Beschlussvorlage
"Bau eines straßenbegleitenden Geh-
und Radweges entlang der Waldstraße"

Anlage 2

Von: Bucher, Ralf
Gesendet: Freitag, 26. Juli 2019 16:31
An: Sternagel, Mike
Cc: Kasper, Roland
Betreff: AW: Stellungnahmen Fuß-/ Radverkehrsbeauftragter für die Beschlussvorlagen Nord- + Waldstraße

Vorhaben: ... **Bau eines straßenbegleitenden Geh- und Radweges entlang der Waldstraße zwischen Nordstraße und Agnes-Gosche-Straße**

Beschlussvorlage "Bau eines straßenbegleitenden Geh- und Radweges entlang der Waldstraße"	
Anlage 2	
Unterlage:	Lageplan
Blatt-Nr.:	2 von 5
Maßstab:	-
Stand:	Juli 19

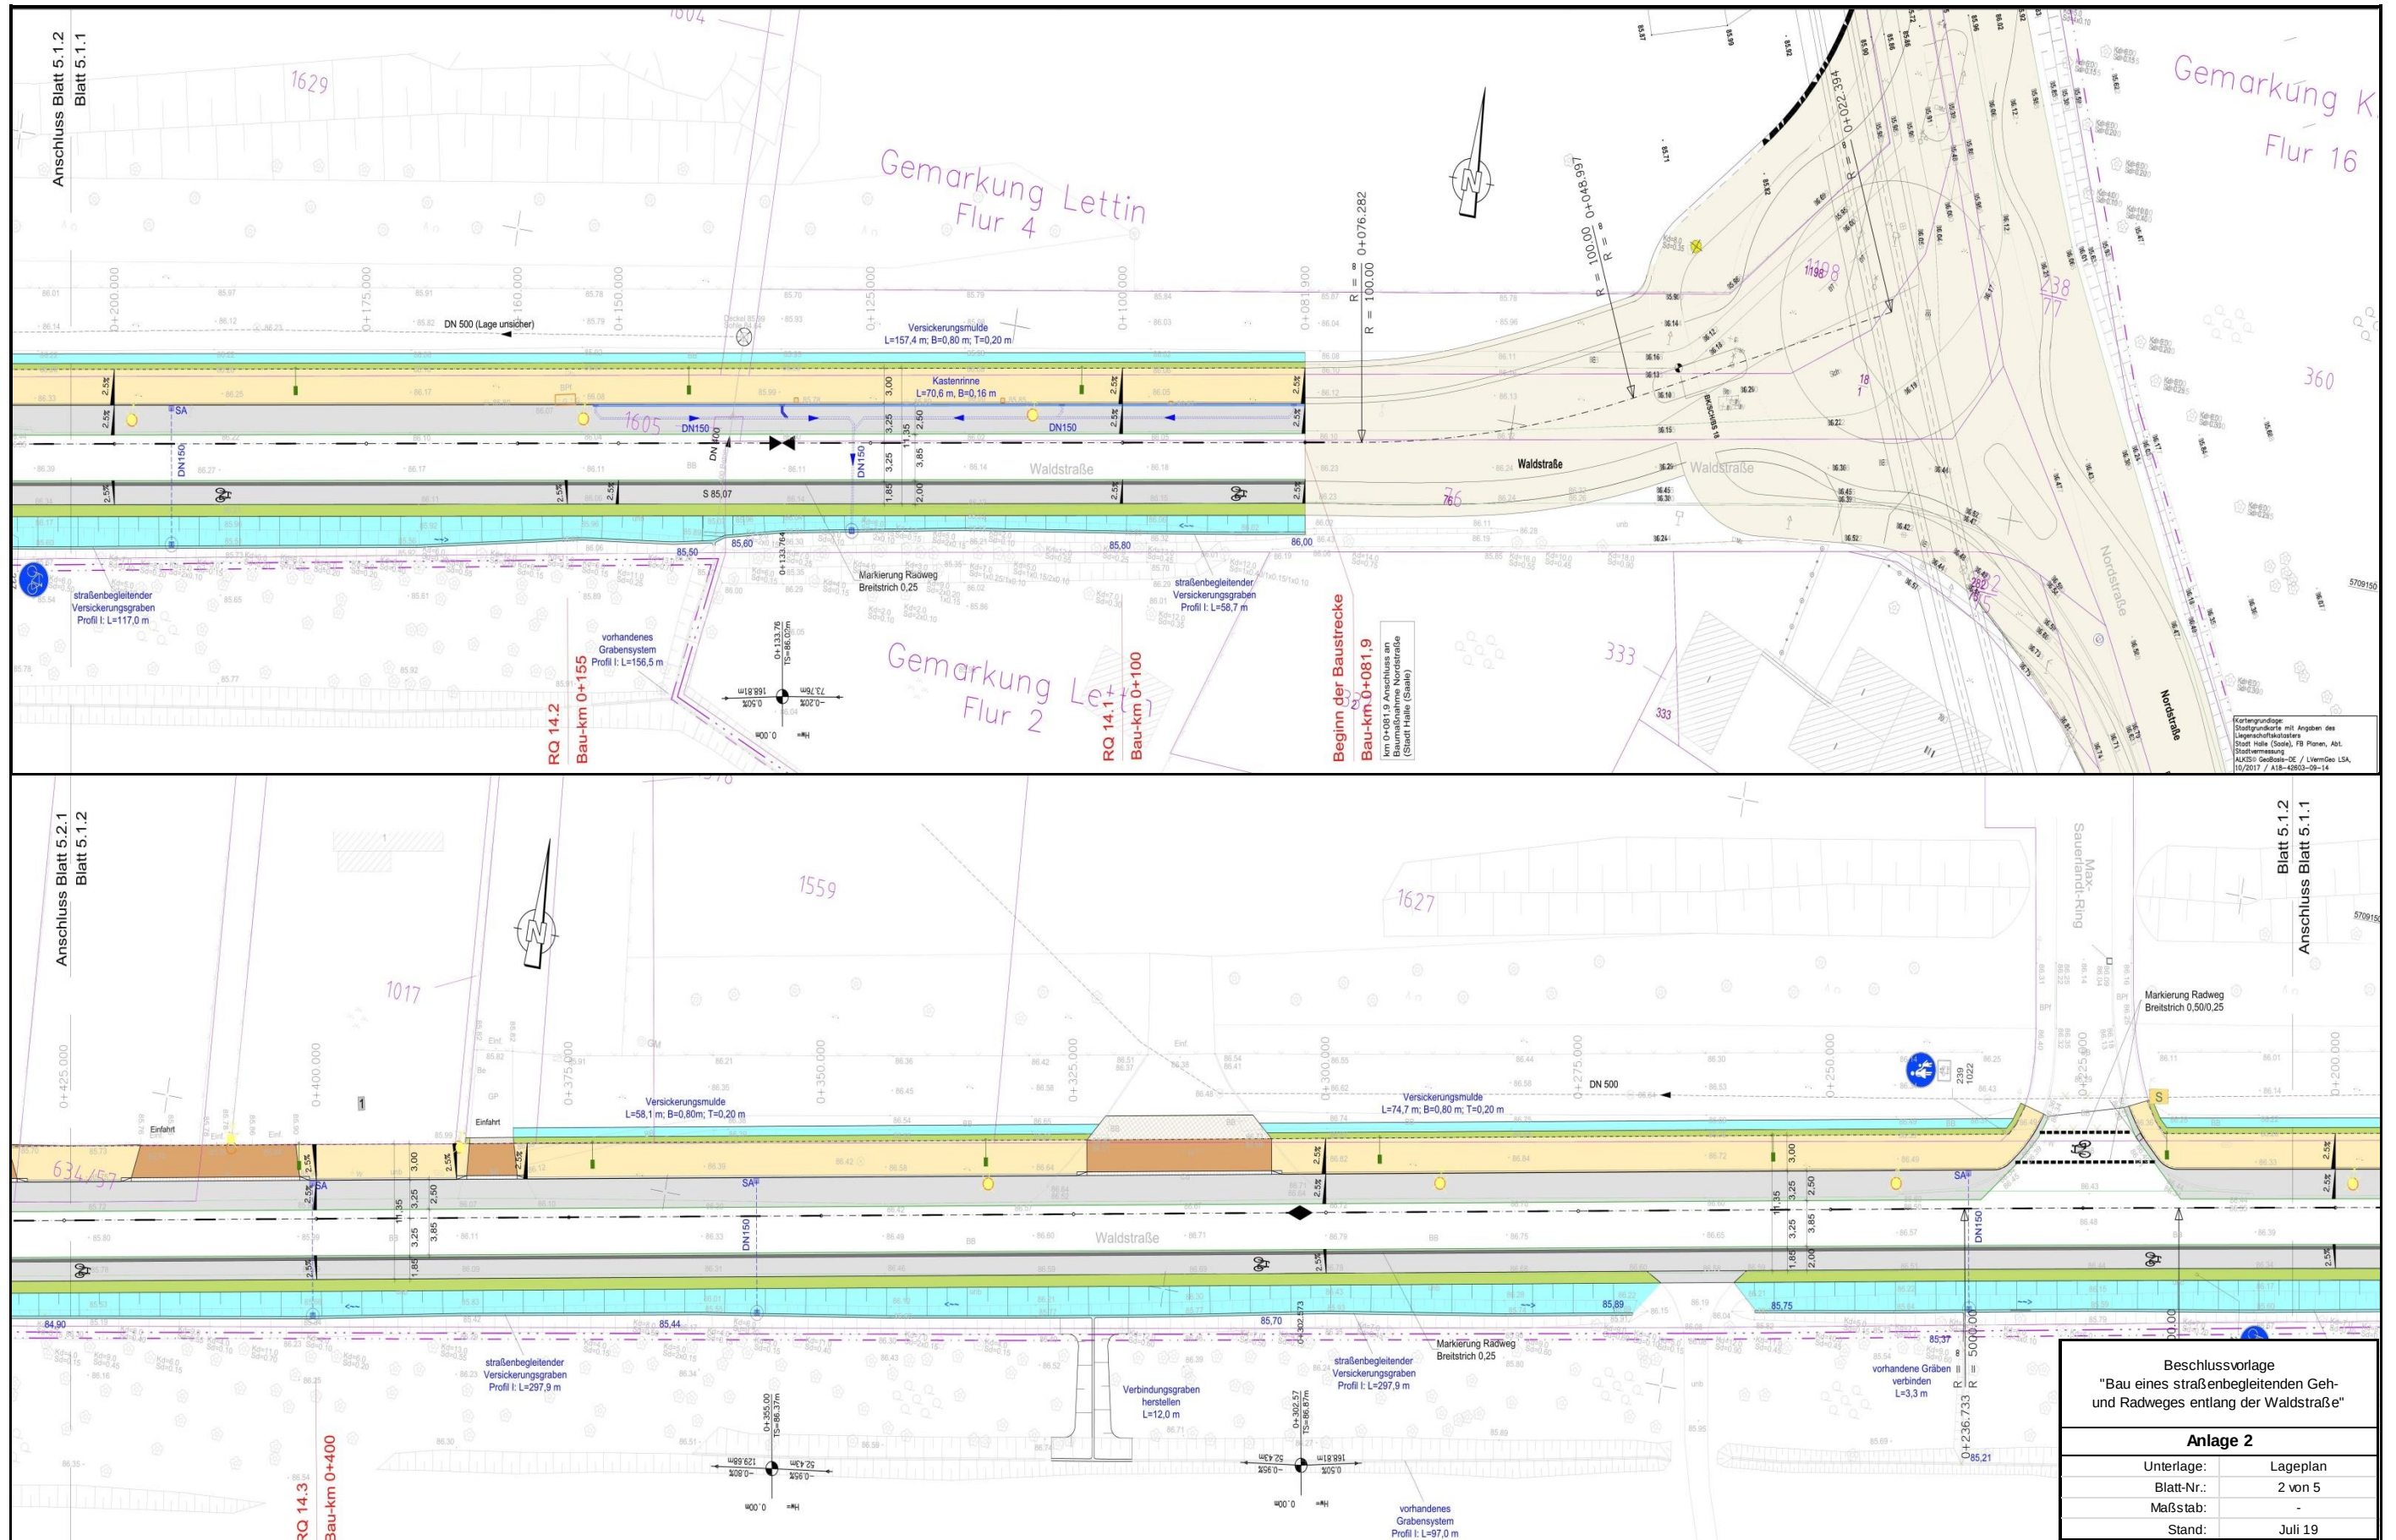
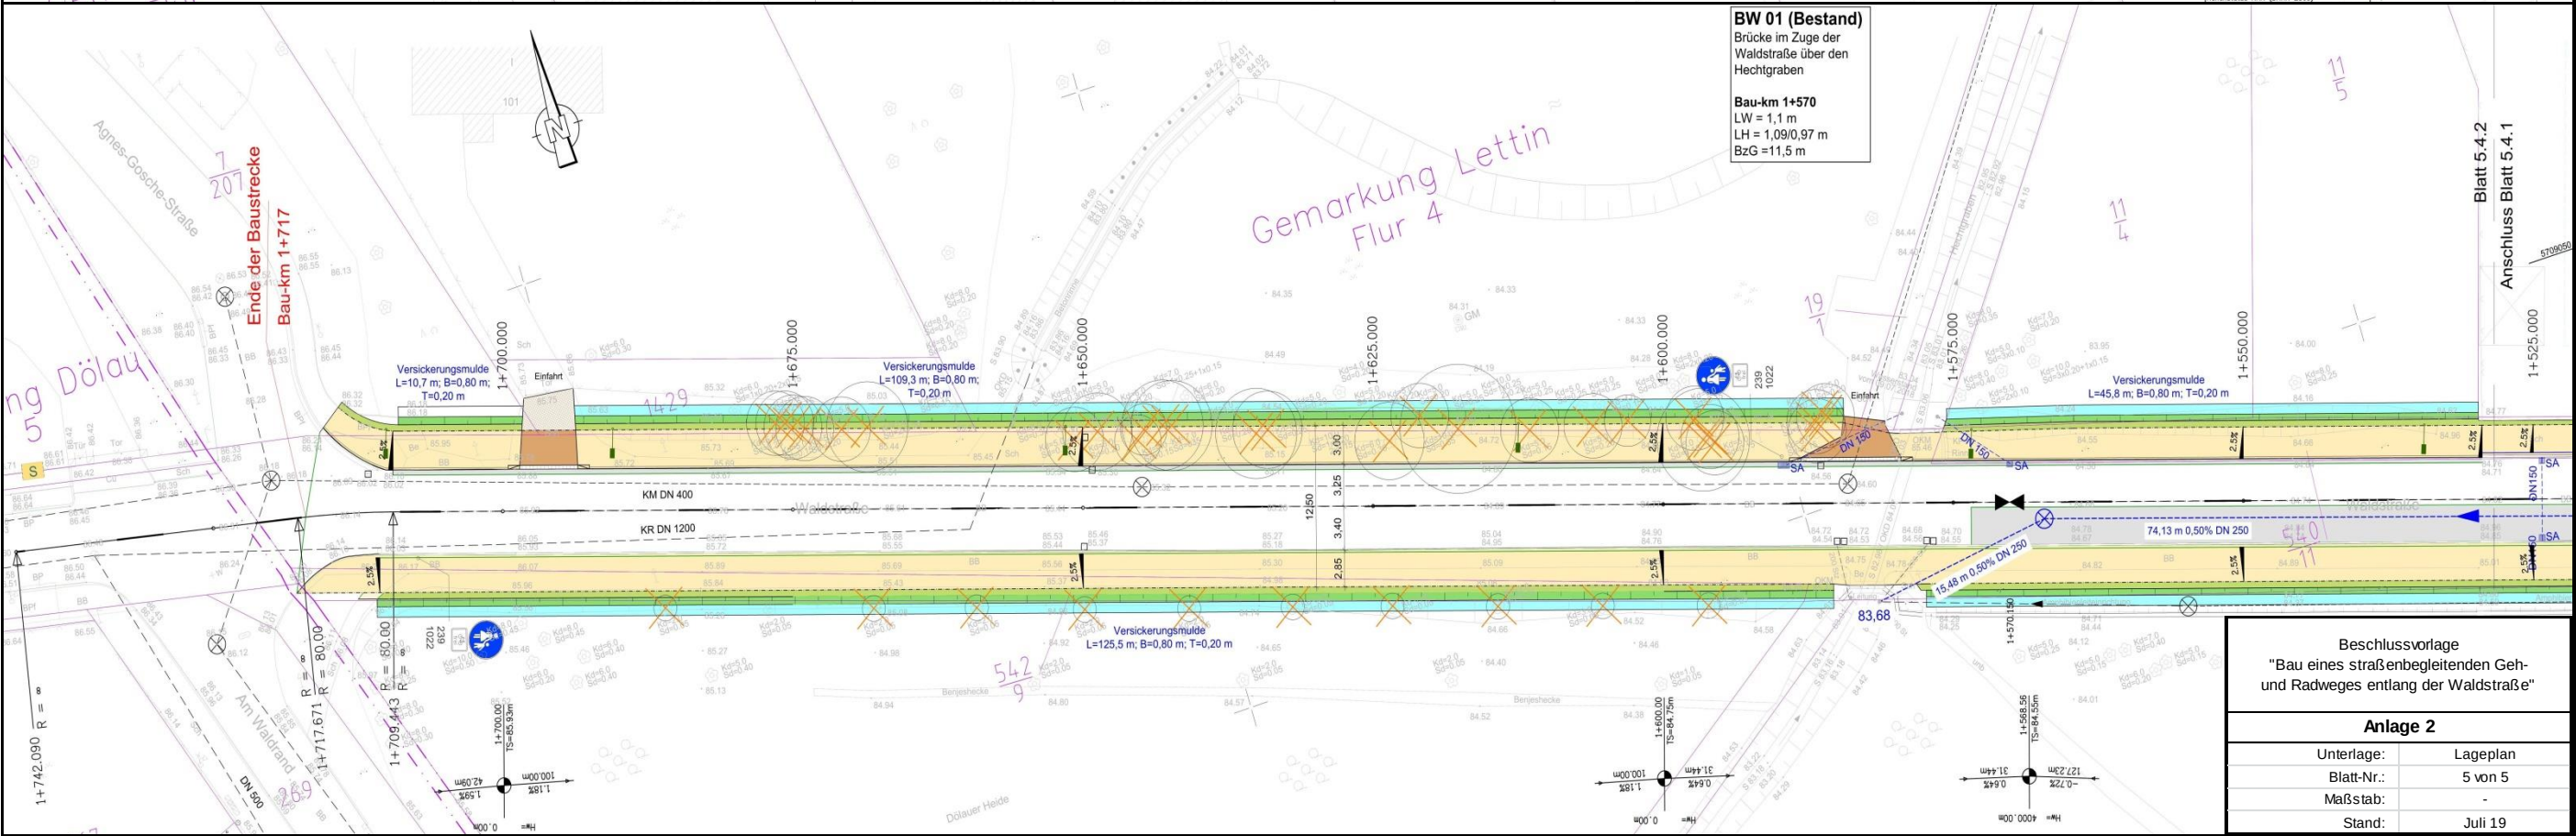
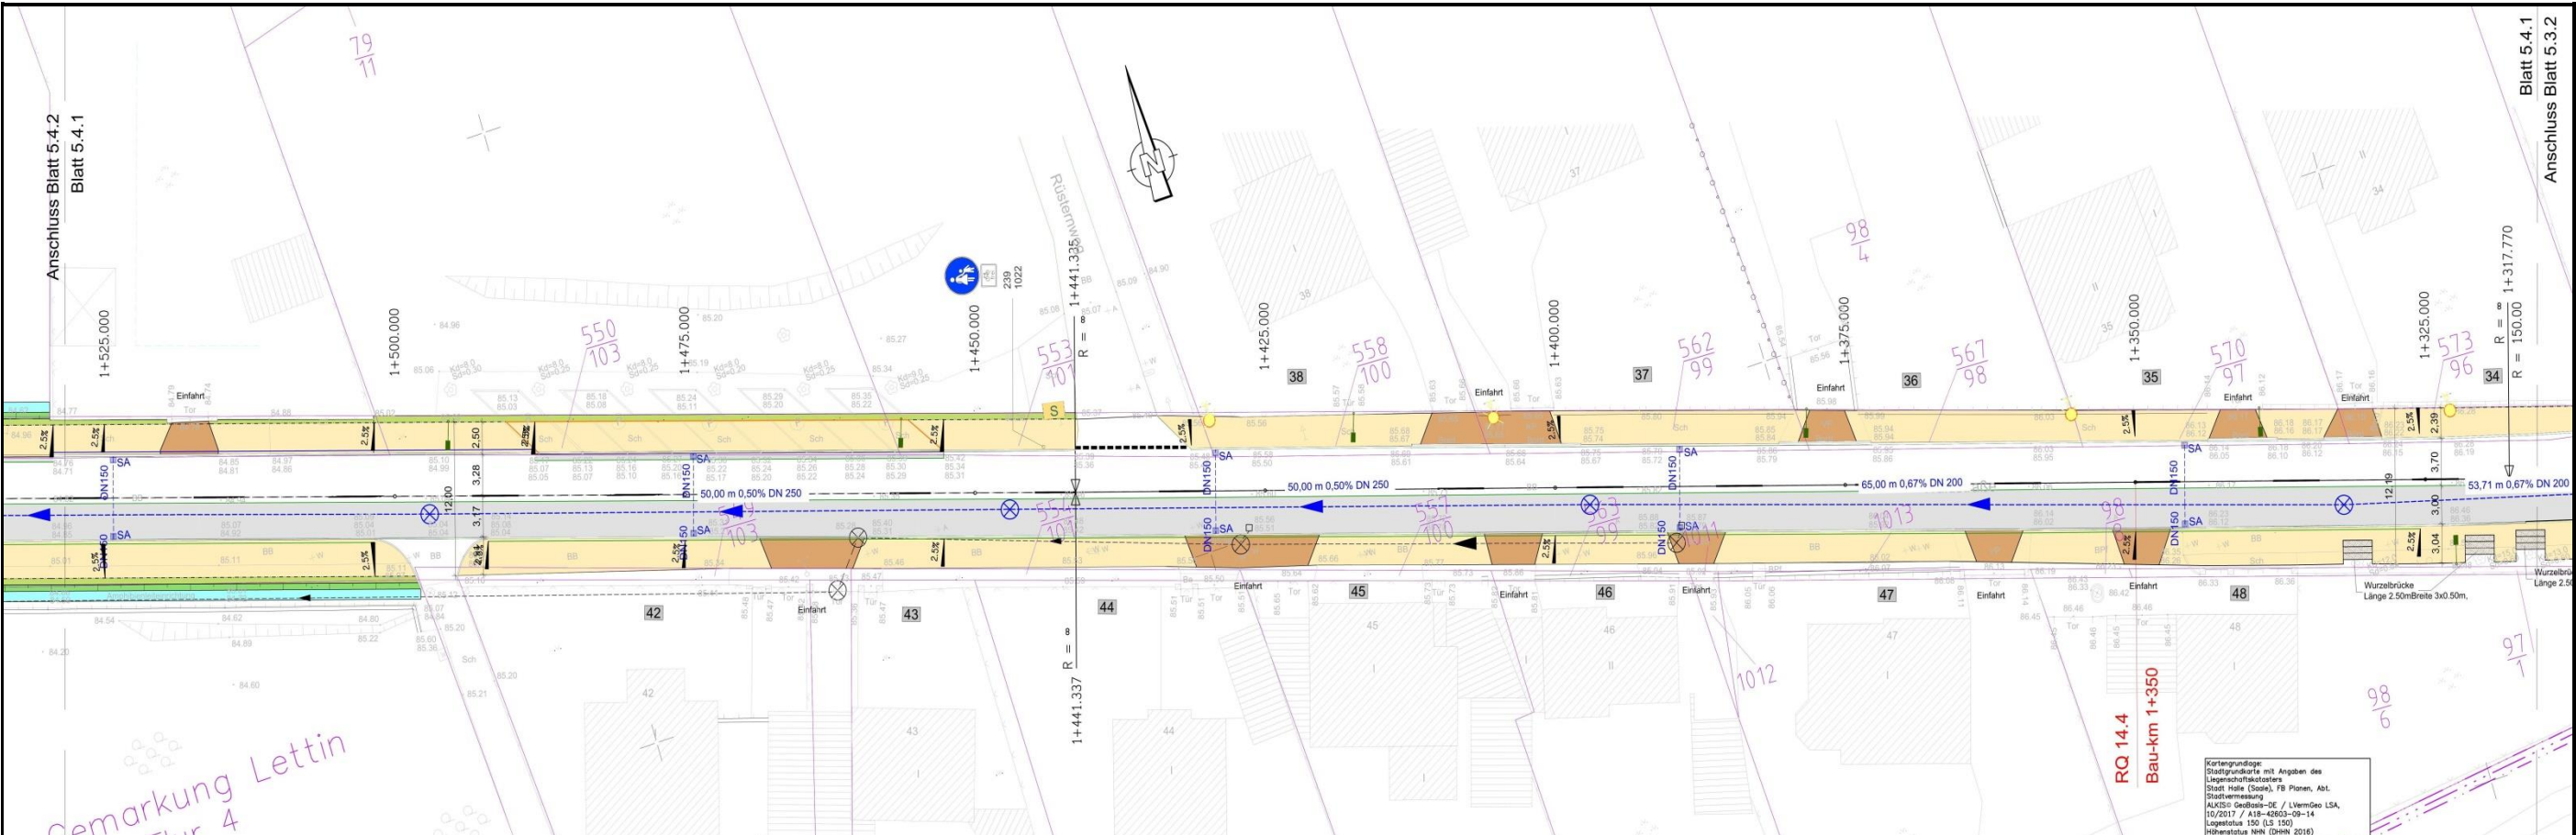
Da ich noch keinen Entwurf der Vorlagen habe, kann ich nur etwas zu den Lageplänen der Vorzugsvarianten sagen.

Die Vorzugsvariante wird grundsätzlich bestätigt, ich bitte aber Folgendes zu beachten:

- An Grundstückszufahrten sind die Gehwege (mit Radverkehr frei) baulich durchzuziehen.
- An Einmündungen sind für den Radverkehr Nullabsenkungen herzustellen. Für Sehbehinderte sind die dann notwendigen baulichen Einrichtungen (Sperrfelder) herzustellen. Zum Schutz der Radfahrer vor ein- und ausfahrenden Kfz sollten Furten markiert werden.
